ELABORATO  
**A254PDS R022 0**

**Sottoprogetto**  
**ADDUTTRICE OTTAVIA – TRIONFALE**  
 (con il finanziamento dell'Unione  
 europea – Next Generation EU)  European Union

**PROGETTO DI FATTIBILITÀ TECNICA  
 ED ECONOMICA**

**NOTA TECNICA DI RISCONTRO ALLE  
 RICHIESTE DI INTEGRAZIONE NELL'AMBITO  
 DI V.I.A./PNRR**

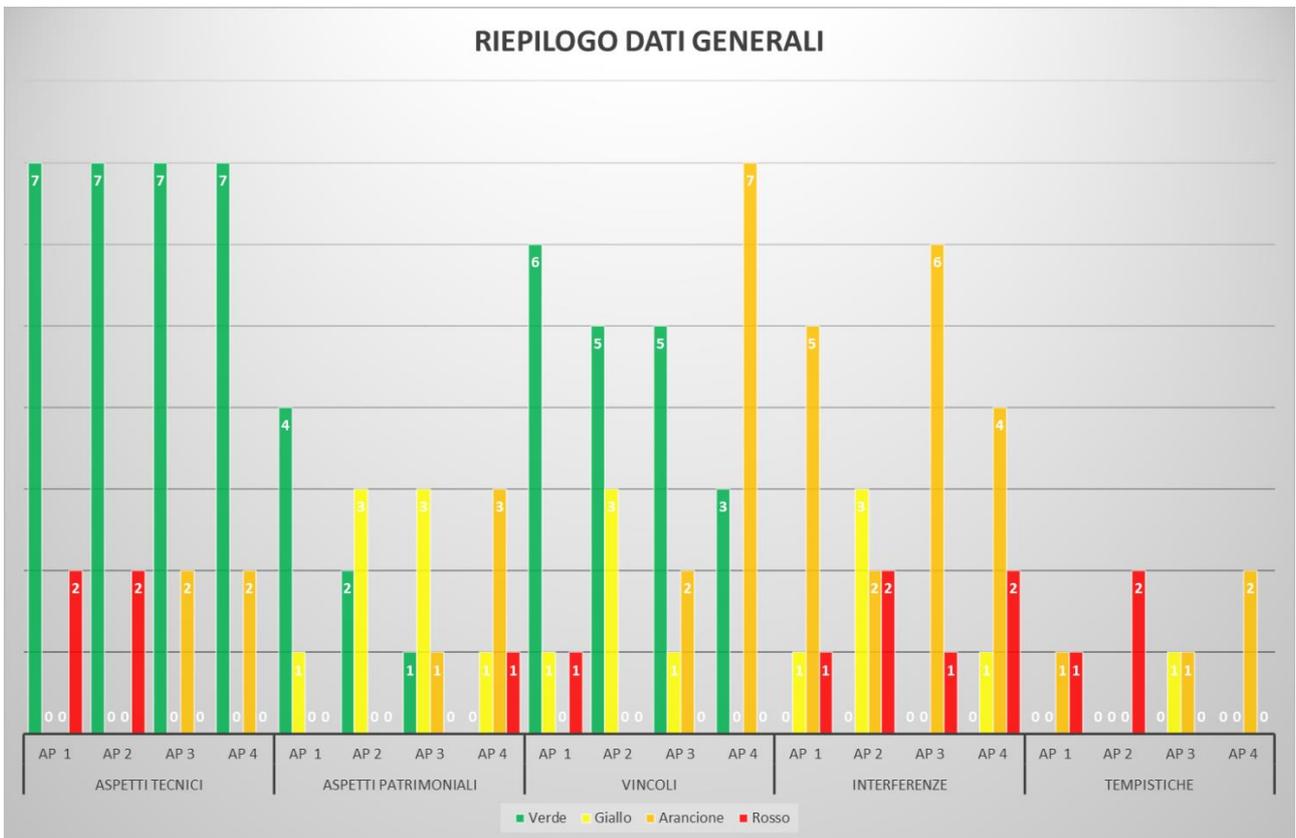
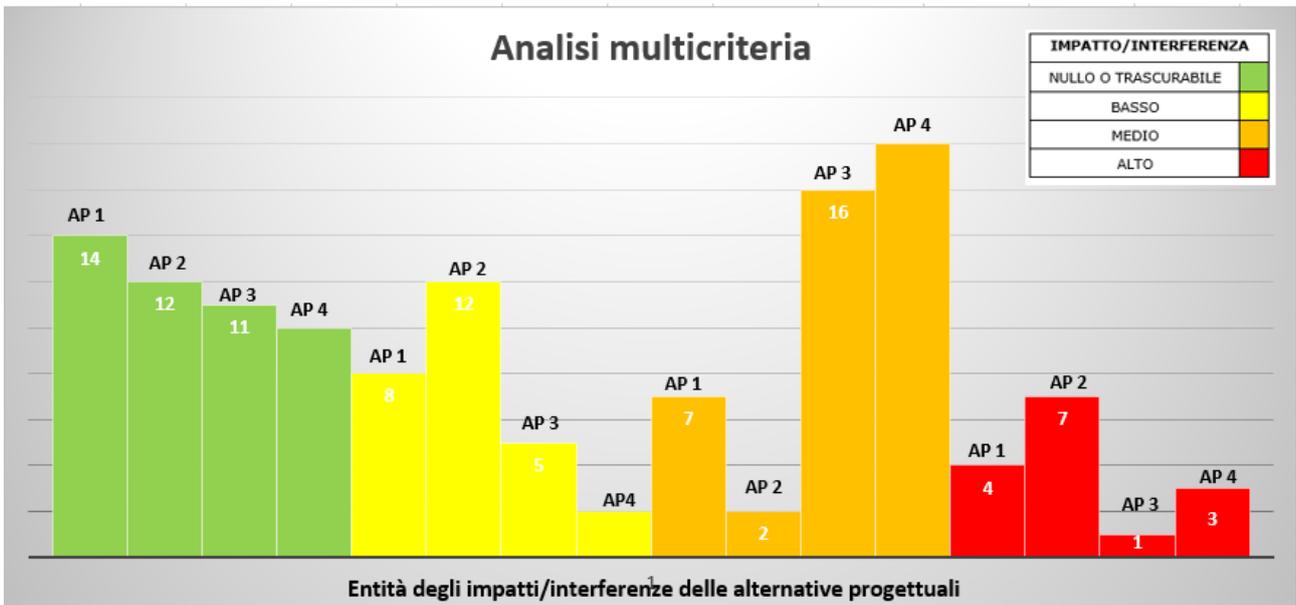
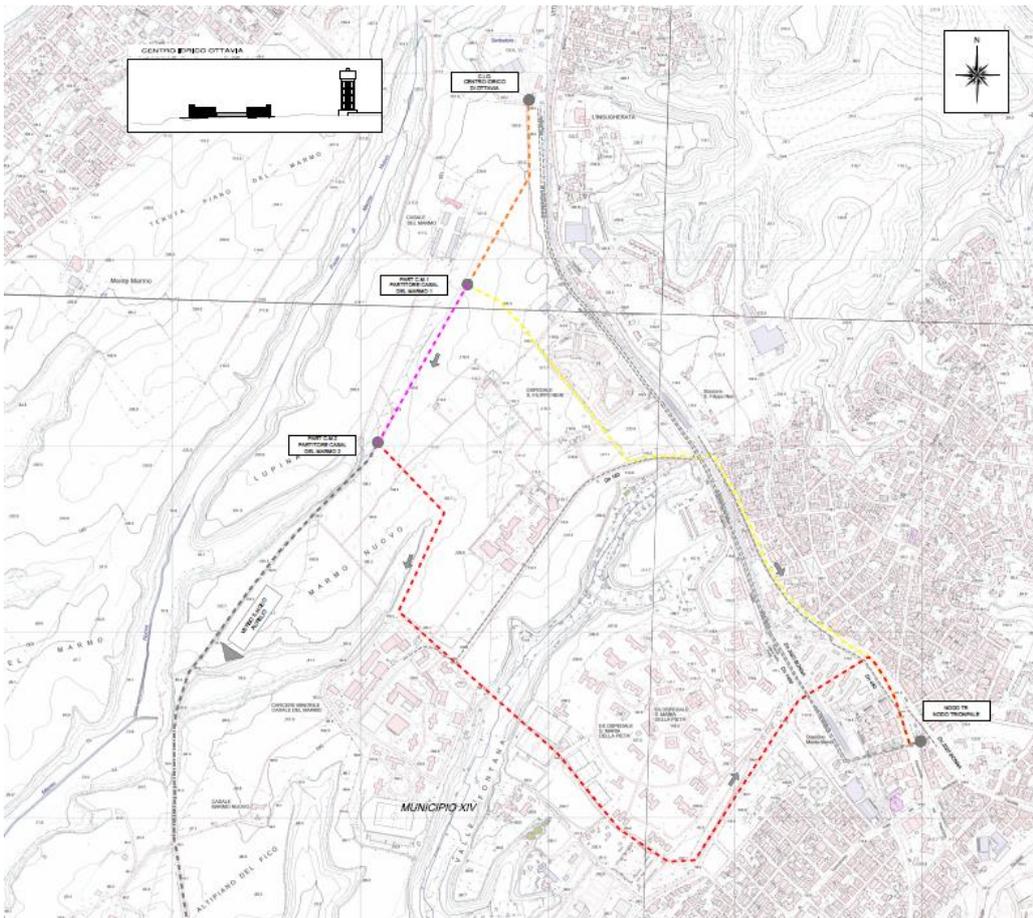
**1.1.a** *motivare la scelta dell'alternativa 3, in ragione delle risultanze dell'analisi multicriteria che sembrano non supportare il tracciato prescelto.*

In relazione alla scelta dell’alternativa AP3 si riporta di seguito il dettaglio dell’analisi multicriteria svolta, dai cui grafici e istogrammi si evince l’entità dell’impatto/interferenza che ciascuna alternativa di progetto presenta rispetto ai possibili tematismi rilevanti per la tipologia di opera.

Dalla valutazione finale a seguito dello Screening effettuato l’alternativa progettuale complessivamente più vantaggiosa e meno impattante risulta essere l’alternativa AP3 poiché presenta, come evidenziato dagli istogrammi illustrati nelle figure seguenti, con un peso minore per gli impatti alti.

Al fine di esplicitare la relazione fra il tracciato di progetto presentato in valutazione e i quattro tracciati alternativi individuati, si riportano nella figura seguente solo le alternative progettuali valutate per il tratto 1 Centro idrico Ottavia – Partitore Casal del Marmo – Nodo Trionfale.

Dagli istogrammi riportati risulta che l'alternativa AP3 ha complessivamente solo un impatto alto relativo all'interferenza con le linee ferroviarie.

L'AP1 e AP2 risultano avere maggiori impatti rispetto all'AP3 per l'interferenza con "infrastrutture presenti" rappresentate principalmente dalla Via Trionfale e di conseguenza si riscontrano maggiori criticità "nell'esecuzione dell'opera" in quanto le due alternative prevedono la posa della condotta per un tratto
